Prüfbericht für eine Typenprüfung

Prüfnummer: 2370125-21-d Rev. 1

Objekt: **Prüfung der Standsicherheit – Stahlrohrturm**
Windenergieanlage Vestas V117-3.3 / 3.45 MW,
116,5 m Nabenhöhe
Windzone S
Turbulenzkategorie A, Erdbebenzone 3

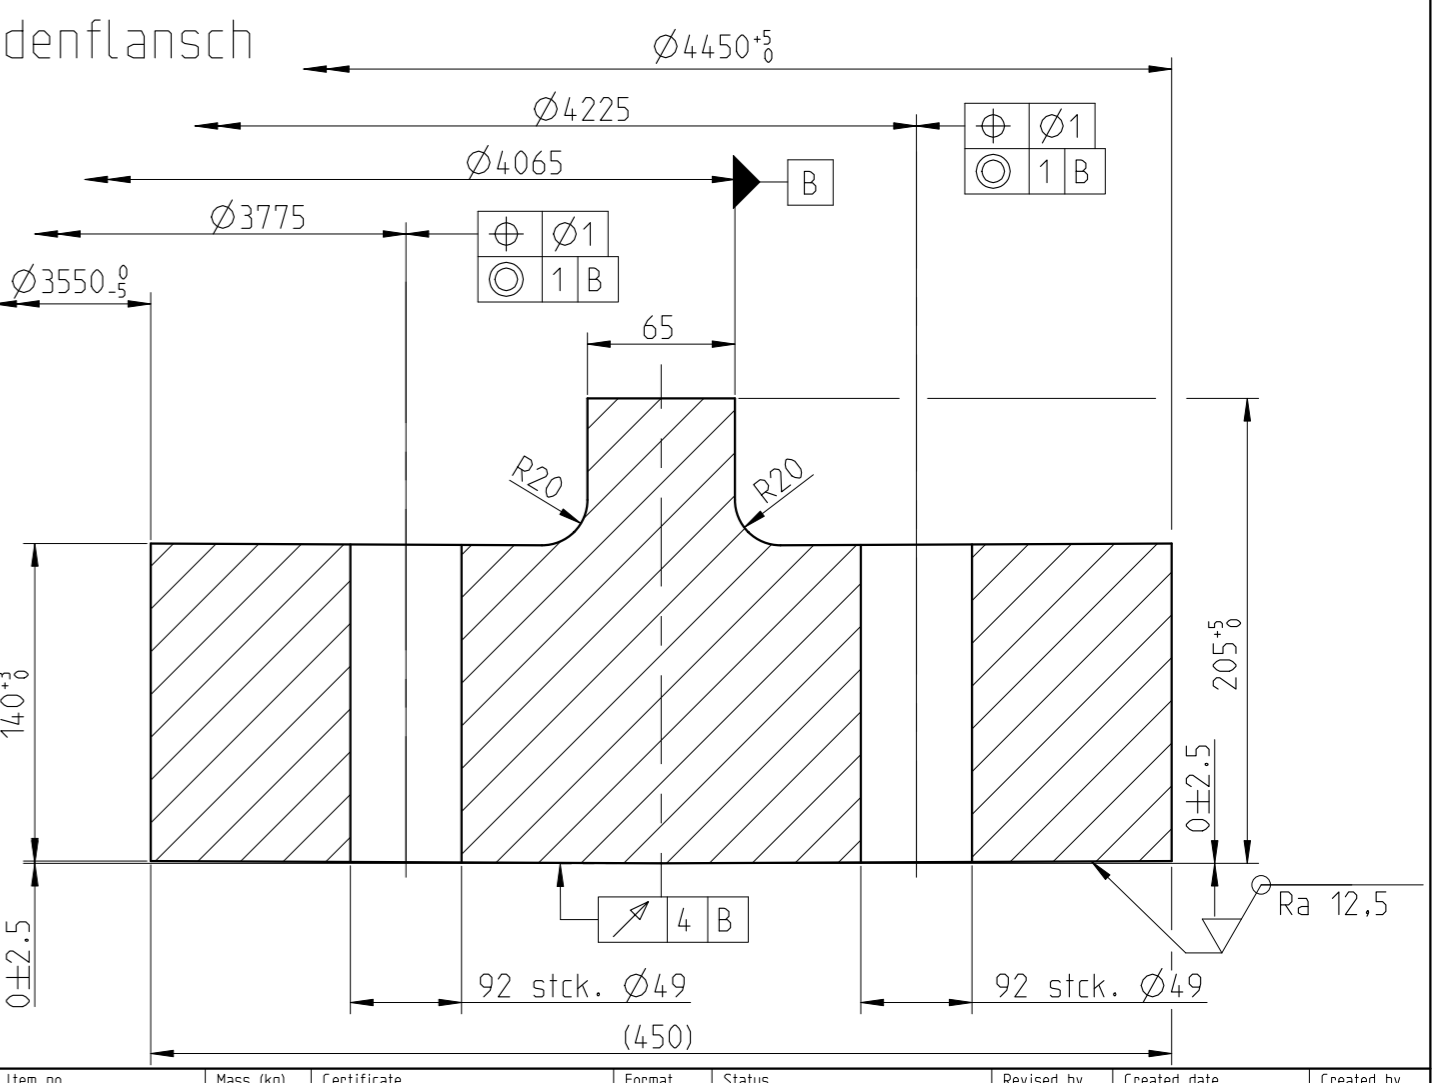
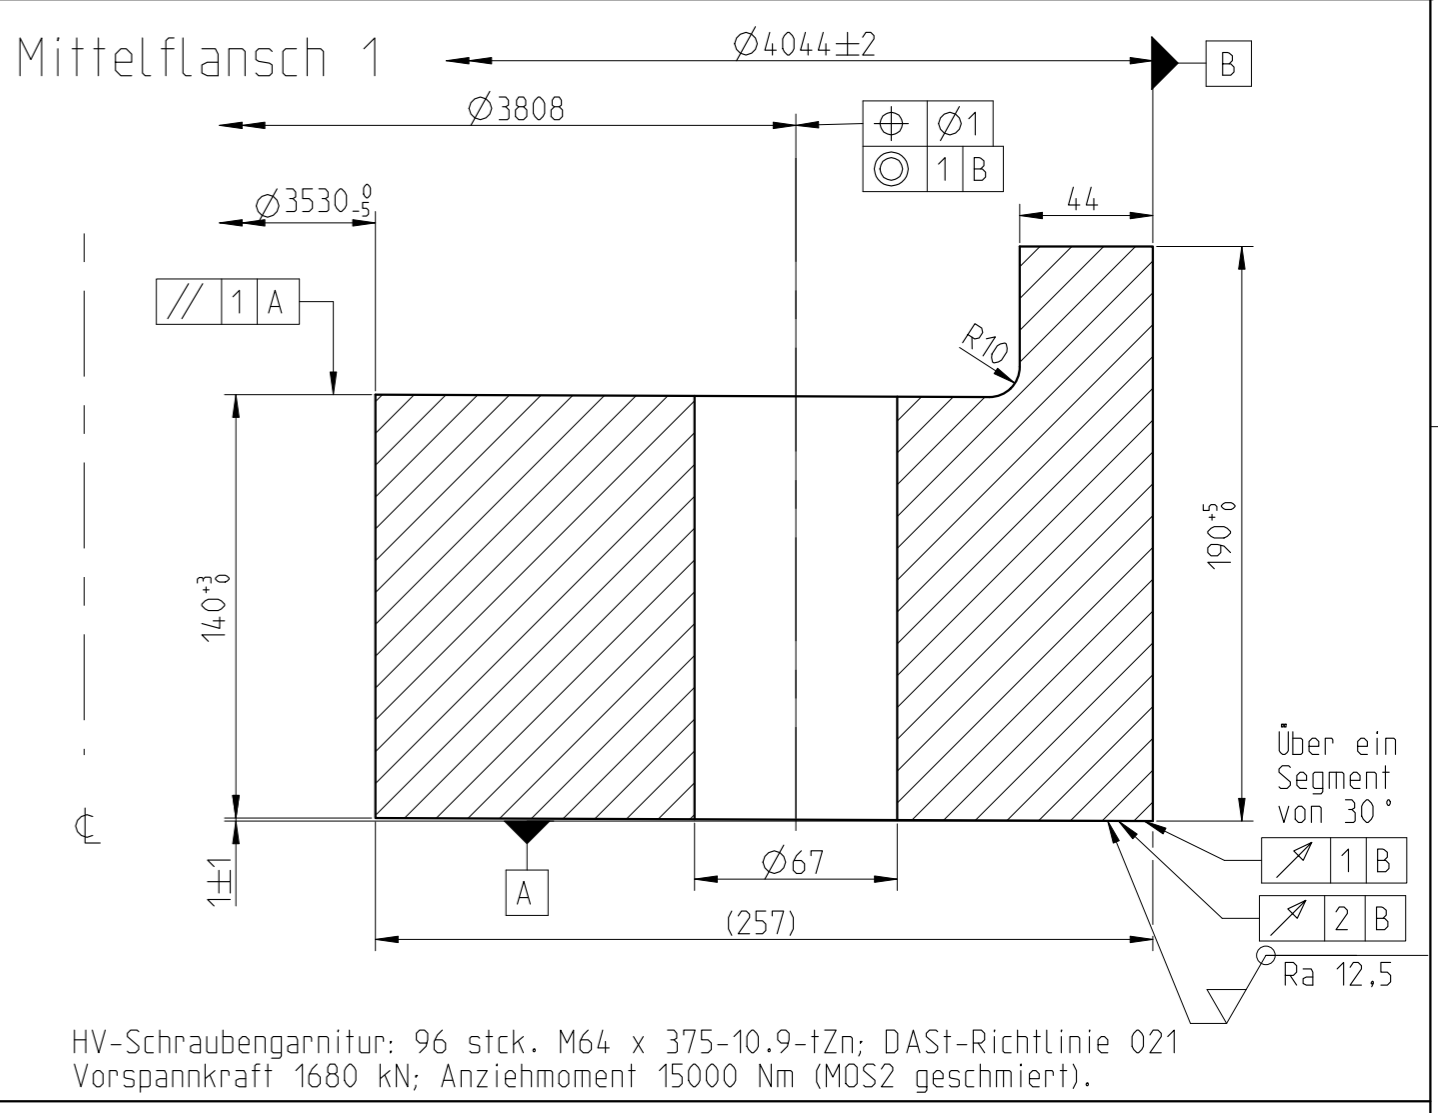
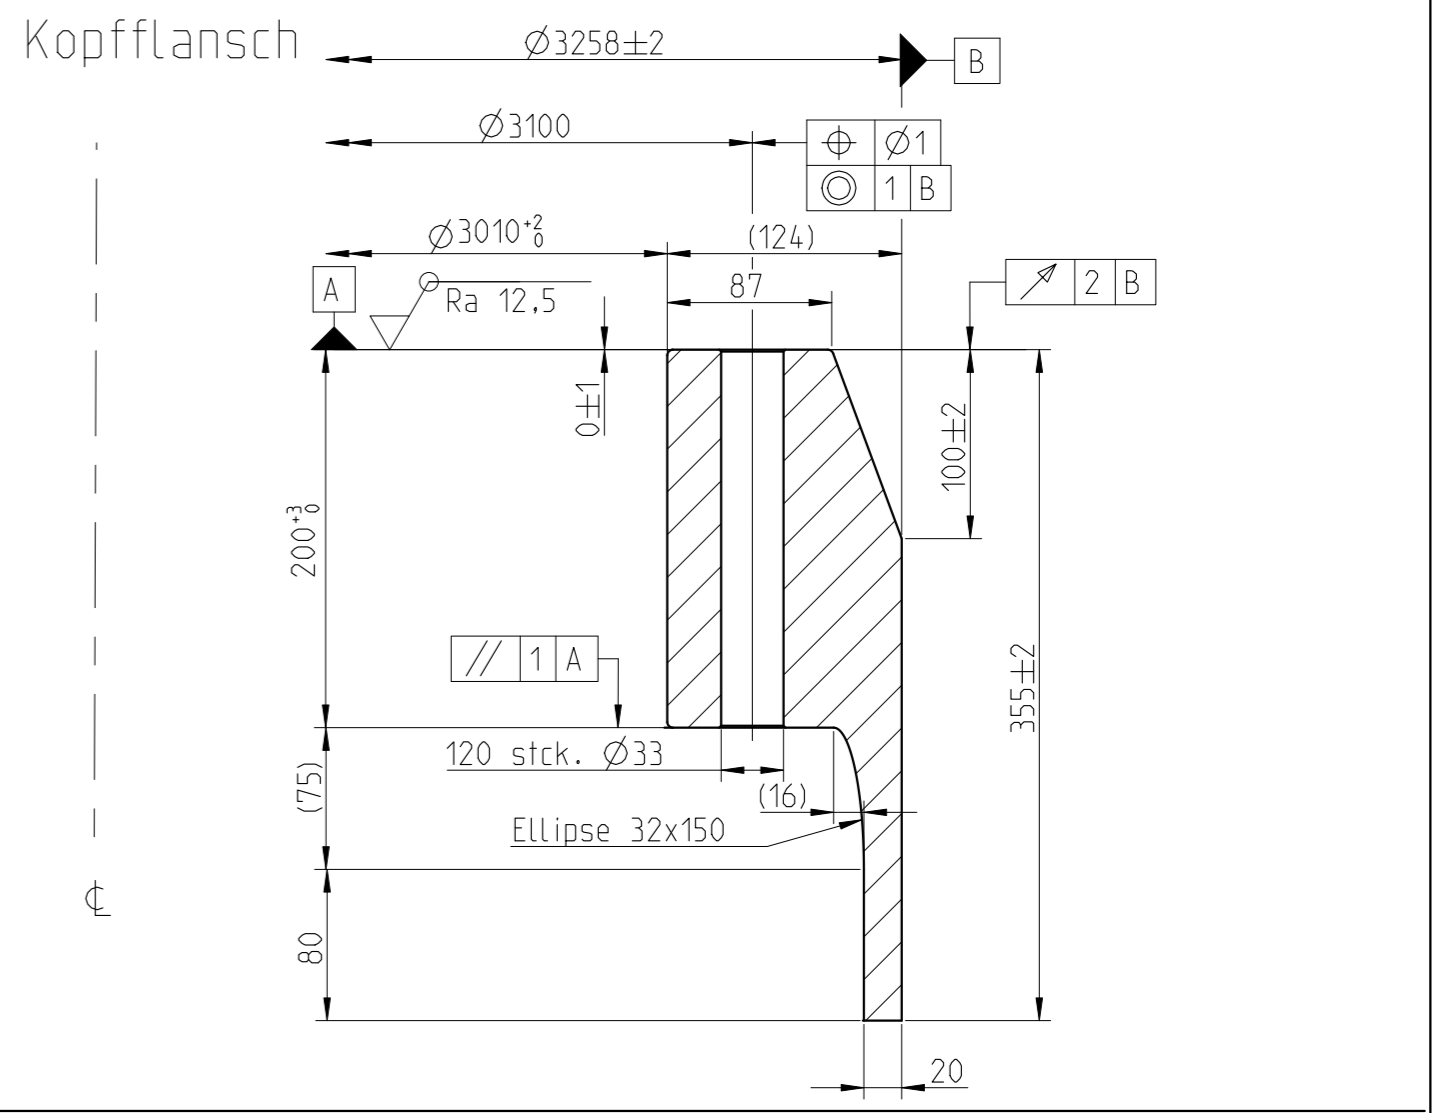
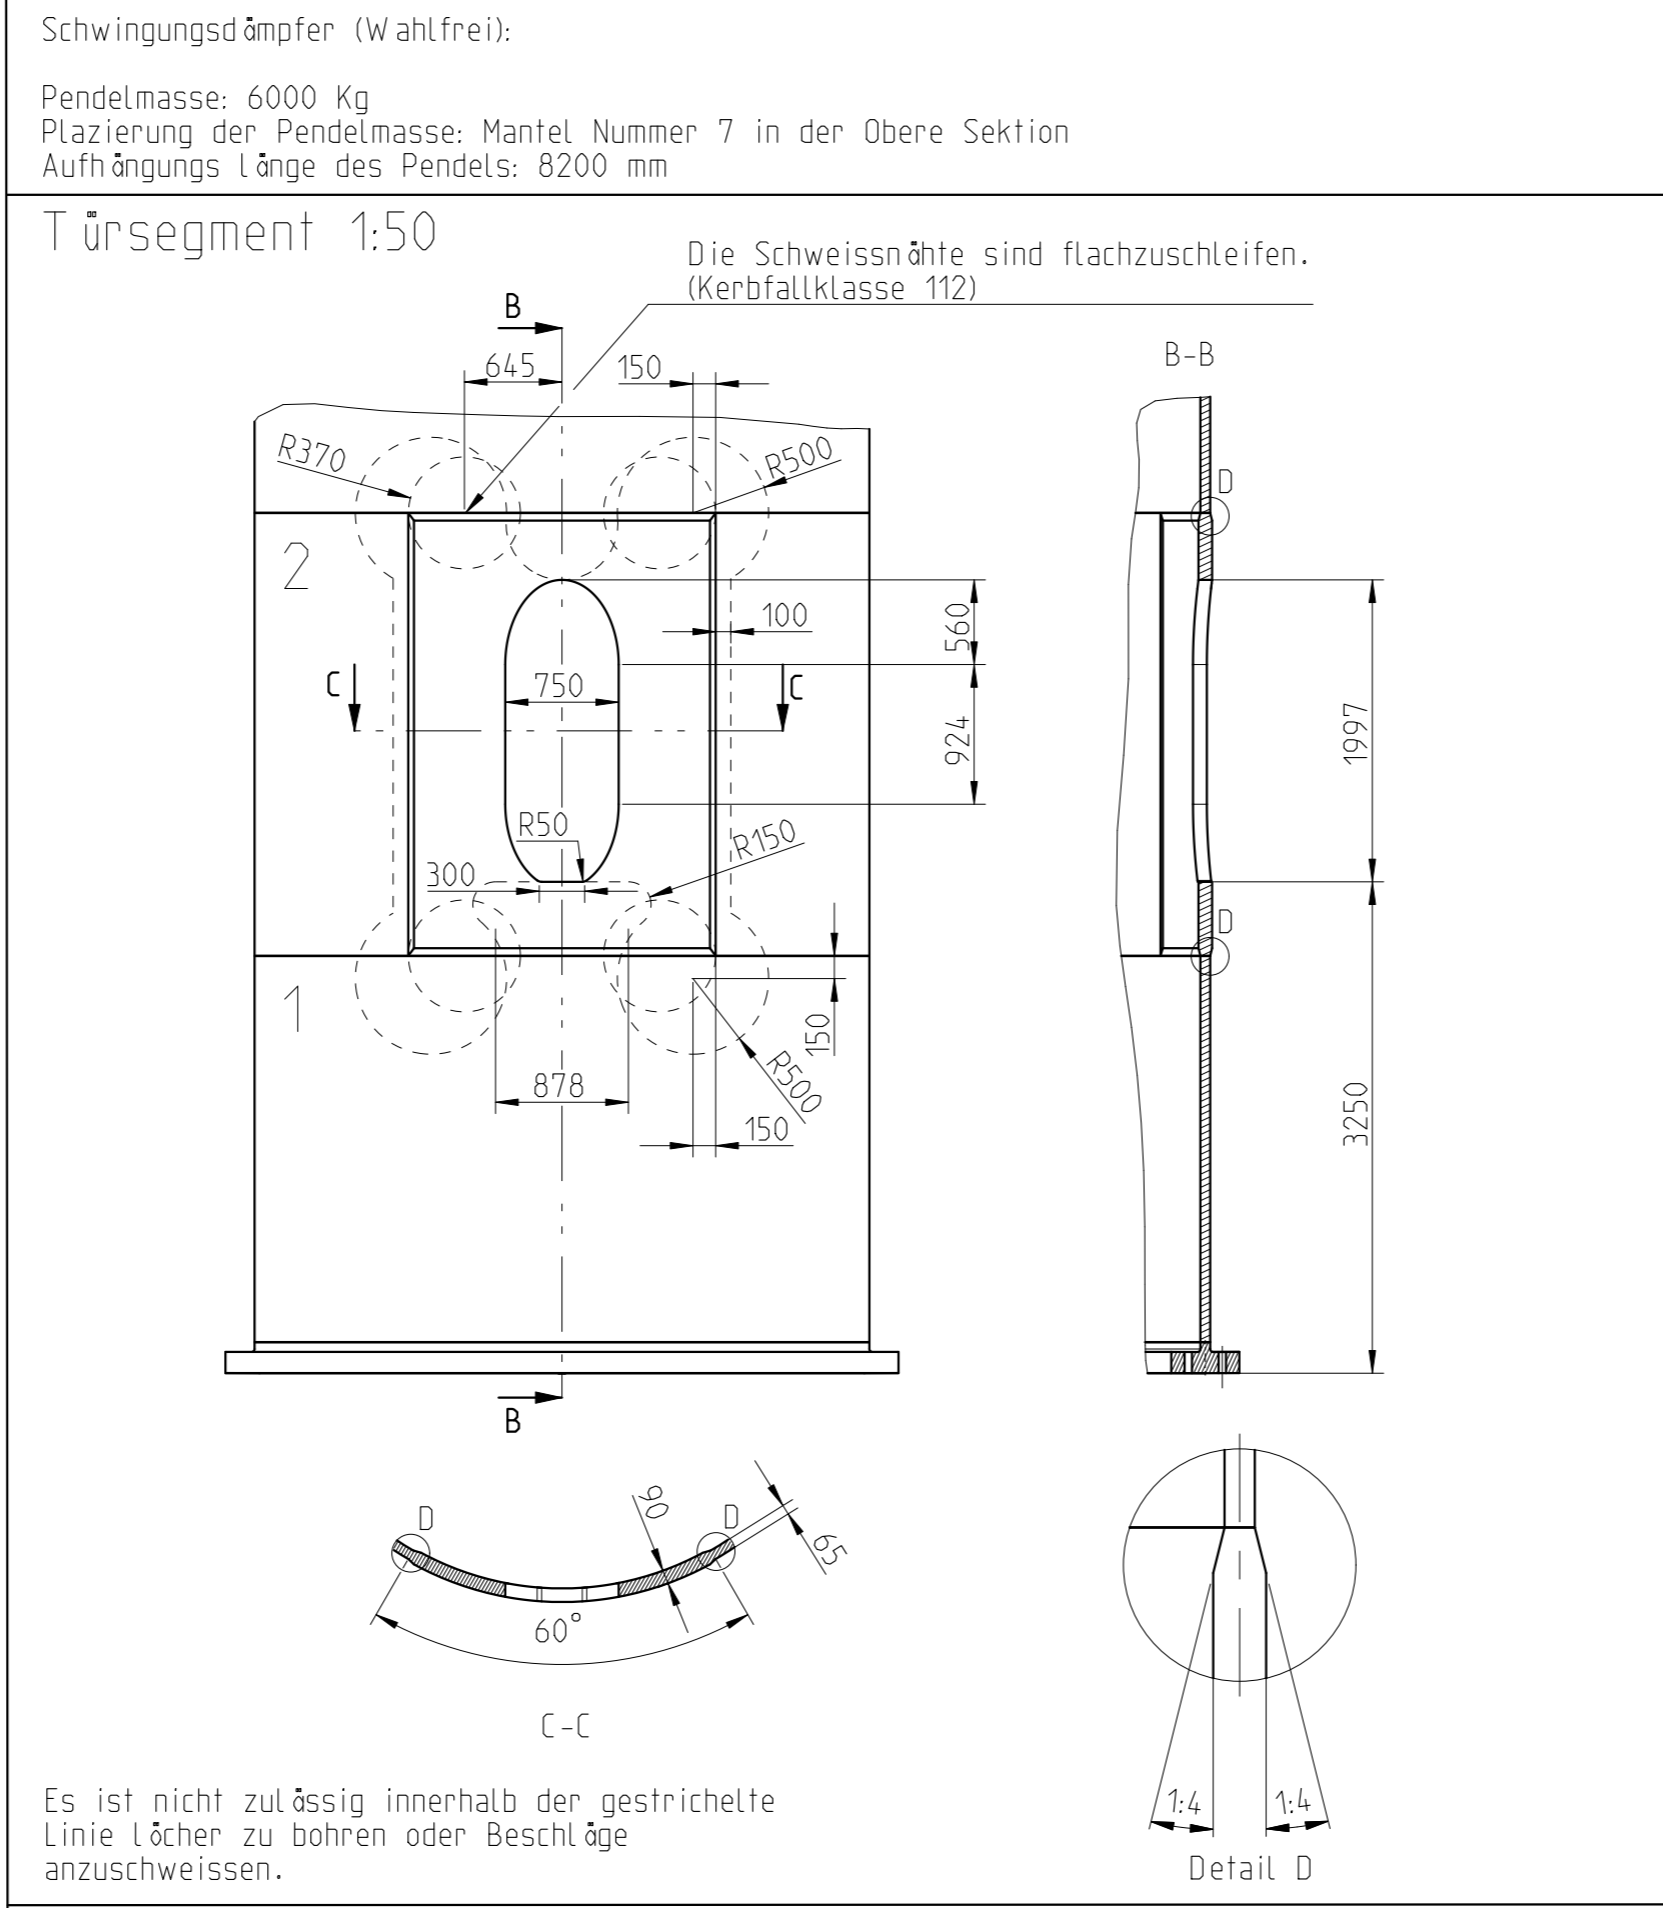
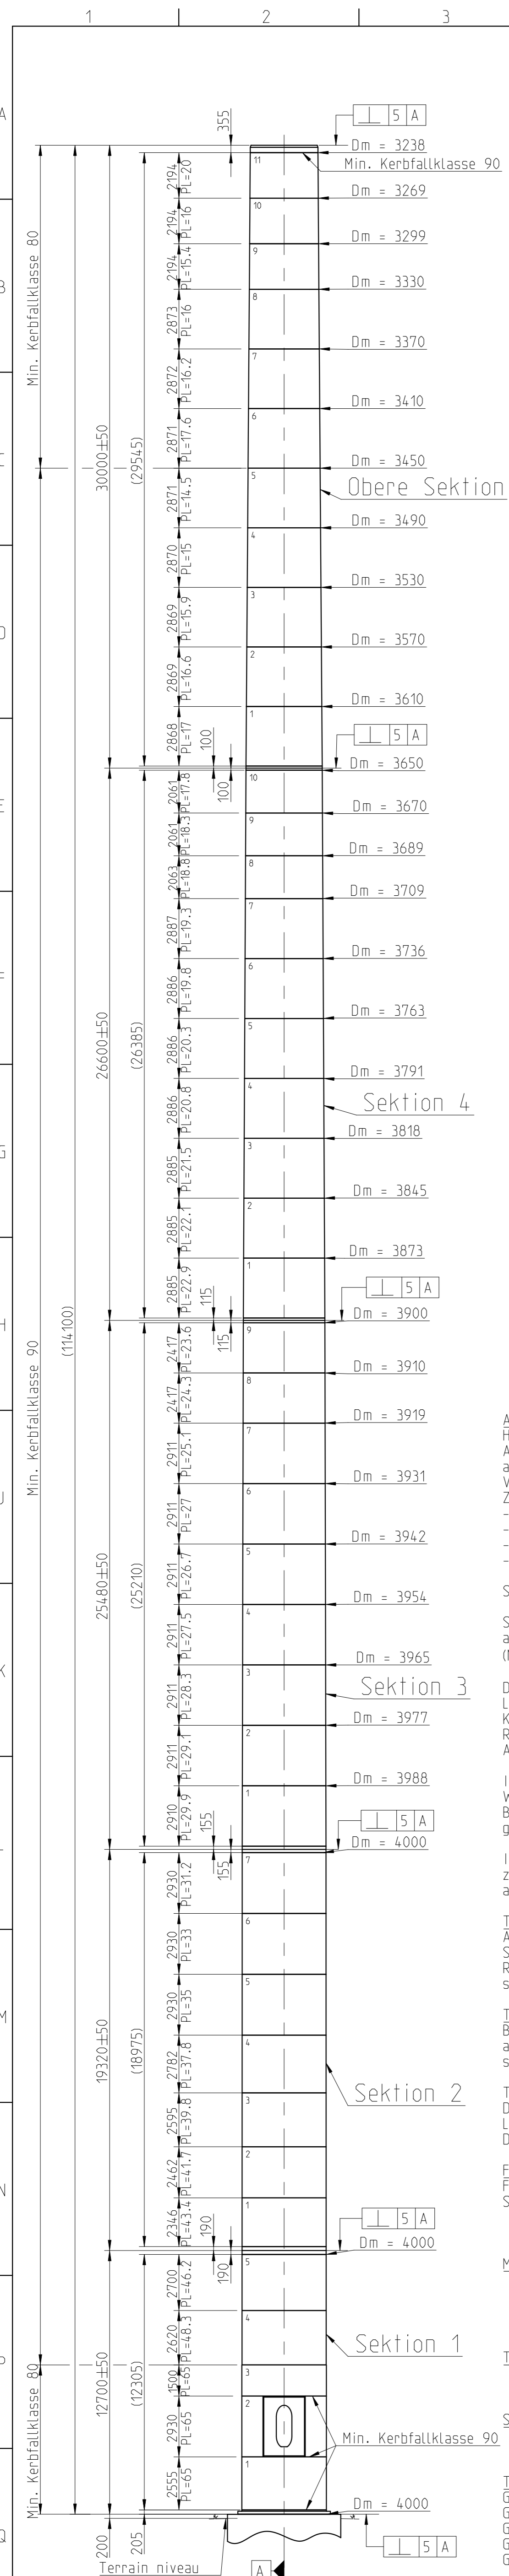
Lage gemäß Zeichnung [2]	Kerbfallkategorie / Anforderung
Zusätzlich an der Turmwand befestigte Teile	
Sektion 1, Blech 1 bis 3 Sektion 5 (obere Sektion), Blech 6 bis 11	KFK 80
Alle anderen Bleche	KFK 90
Bereich Tür	
Innerhalb der gestrichelten Linie um die Türzarge gem. Zeichnung [2]	Keine Anschweißteile erlaubt
Gestrichelter Bereich um die Türzarge gem. Zeichnung [2]	KFK 112 für Rundnähte
Rundnähte (wenn zutreffend auf beiden Seiten des genannten Bleches)	
Sektion 1, alle Nähte Sektion 2, alle Nähte Sektion 3, alle Nähte Sektion 4, alle Nähte Sektion 5 (obere Sektion), Blech 1 bis 6 (unten)	KFK 90
Sektion 5, Blech 6 (oben) bis 11 (unten)	KFK 80
Stumpfnäht zum Turmkopfflansch	KFK 90

Laut [2] kann optional ein Schwingungsdämpfer in den Stahlurm eingebaut werden. Nachweise wurden nur für eine Ausführung ohne Schwingungsdämpfer vorgelegt. Somit ist dieser Bericht für eine Ausführung mit Schwingungsdämpfer nicht gültig.
